2号機燃料取扱設備及び燃料取り出し用構台の設置について

耐震審査方針変更に伴う影響評価方針について

令和3年9月29日
原子力規制庁 東京電力福島第一原子力発電所事故対策室

1号機燃料取り出し用カバーのうち、1号機大型カバーの設置について（第5回）

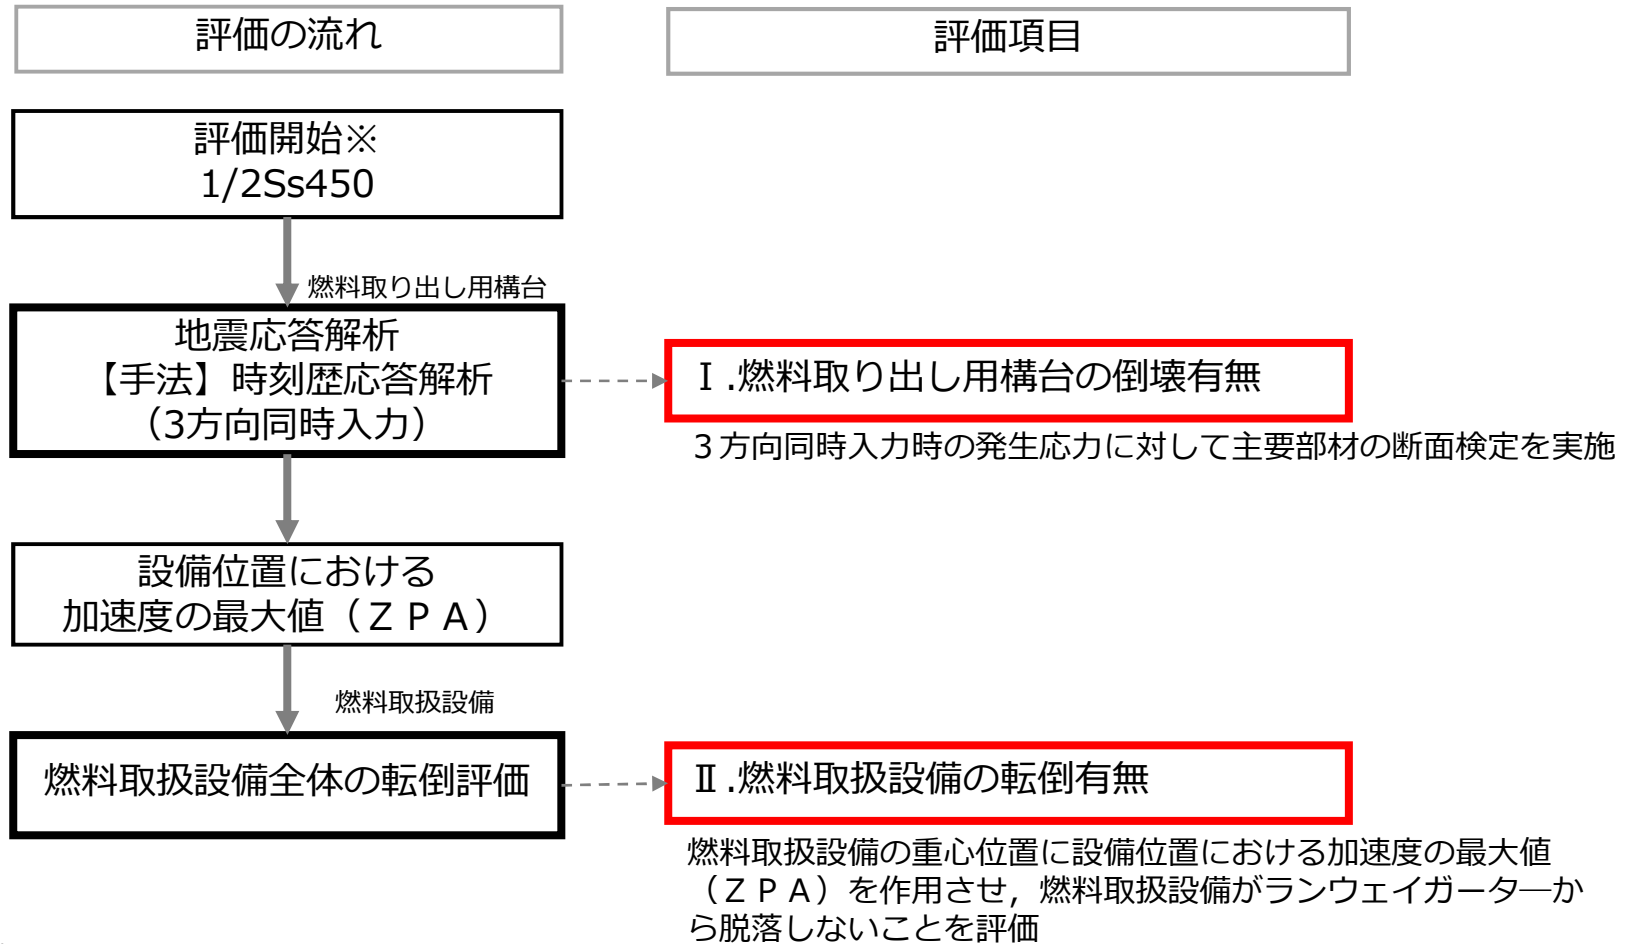
- ① 1/2Ss450の代表ケースについて、時刻歴応答解析（3方向同時入力）により、Sクラス設備（原子炉建屋・SFPラック）への波及的影響の評価を行う。

目的：廃炉活動への影響を更に小さくするために、点検・補修に時間を要すると考えられるクレーンに対し、耐震評価上の厳しい箇所の有無を確認

STEP 1 影響評価 <結果提示10月末頃>

目的：1/2Ss450の代表ケースの地震応答解析によりSs600の解析結果に与える影響を確認

実施内容：Ⅰ.燃料取り出し用構台の倒壊有無，Ⅱ.燃料取扱設備全体の転倒評価

実施内容：SFP上で使用するクレーンを代表として耐震評価を実施

影響評価 <結果提示 10月末頃>

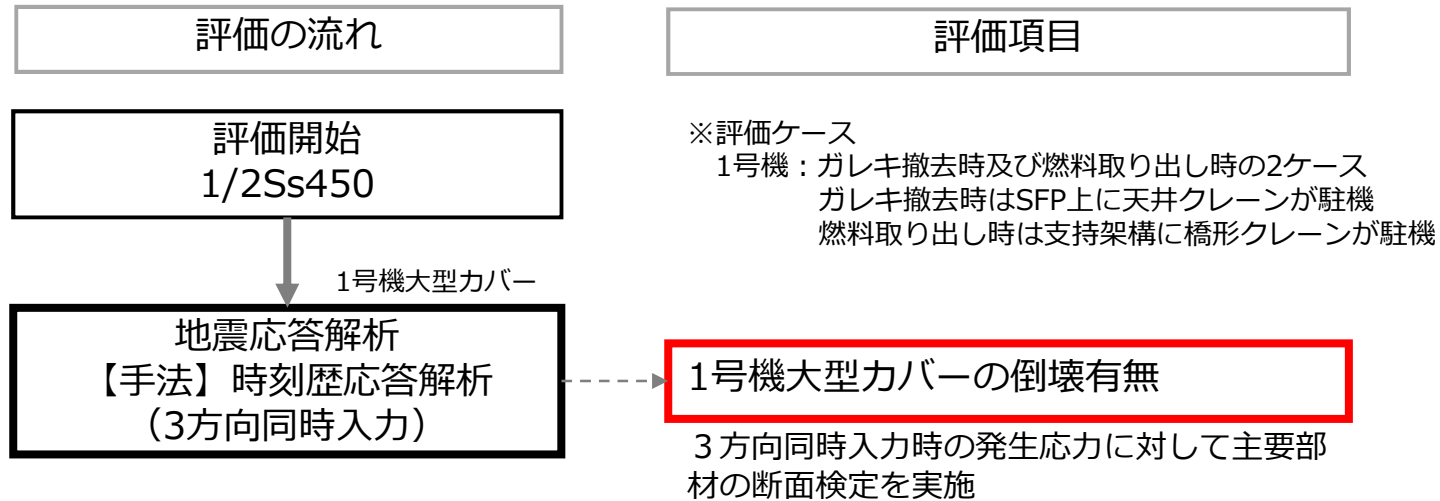
- ② 1/2Ss450の代表ケースについて、時刻歴応答解析（3方向同時入力）により、Sクラス設備（原子炉建屋・SFPラック）への波及的影響の評価する。

目的：1/2Ss450の代表ケースの地震応答解析によりSs600の解析結果に与える影響を確認

実施内容：大型カバーの倒壊有無を確認する。

⇒Ss600に基づく耐震評価結果をもって審査頂きたい。
